改善箇所説明図

CNGエンジンを搭載した大型路線バスにおいて、ガスミキサー（混合器）の燃料流量調整スクリュの調整が不適切なため、空気量に対して燃料が不足することがある。そのため、高負荷領域で出力不足となり、最悪の場合、窒素酸化物の排出量が増加するおそれがある。

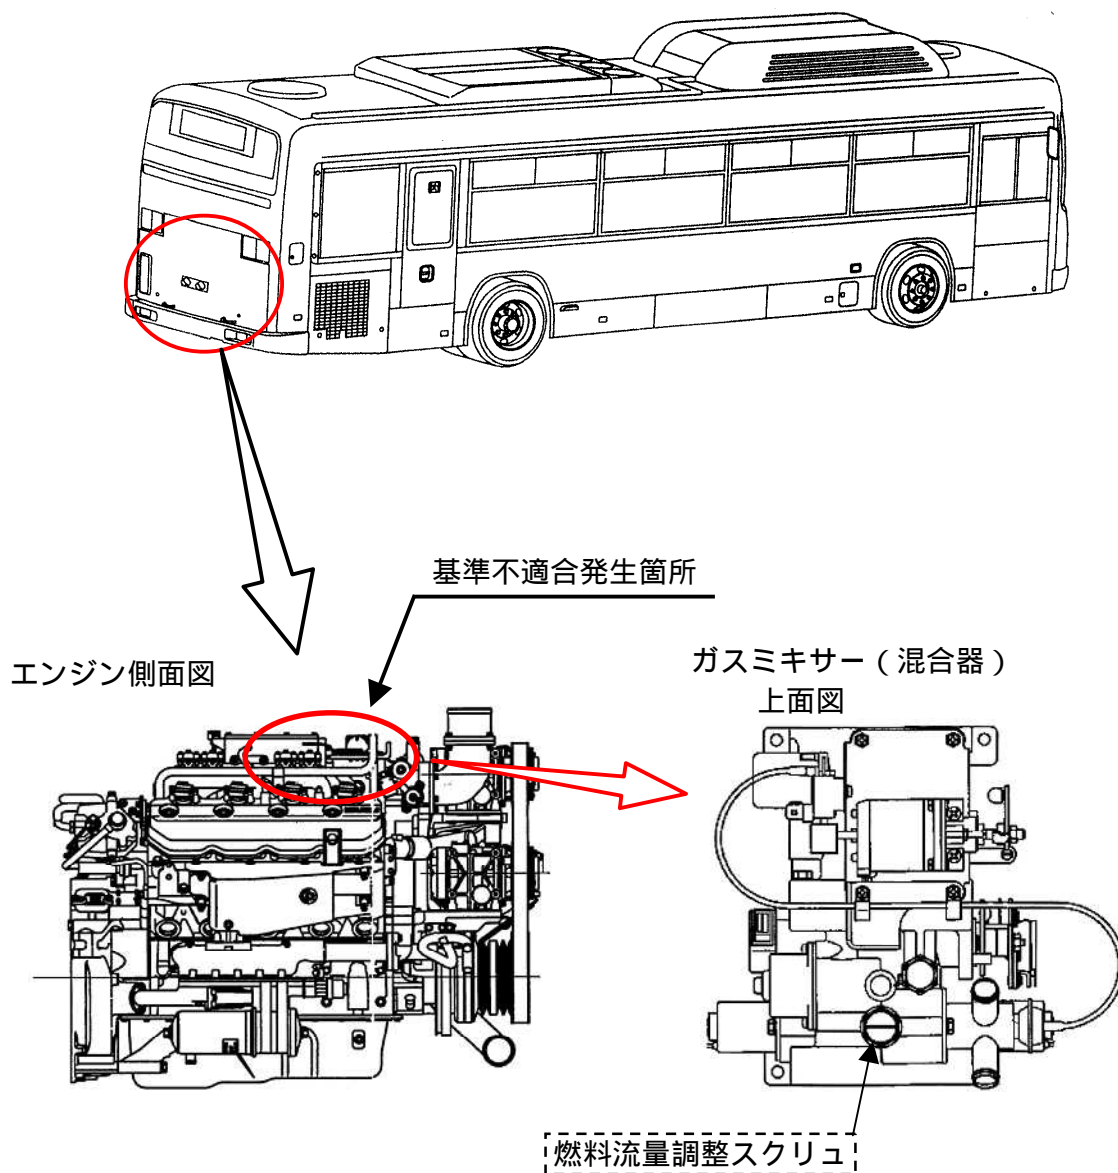
注：[] は、調整する部品を示す。

改善の内容：全車両、ガスミキサーの当該スクリュを調整する。

識別：インテークダクトに白色ペイントを塗布する。
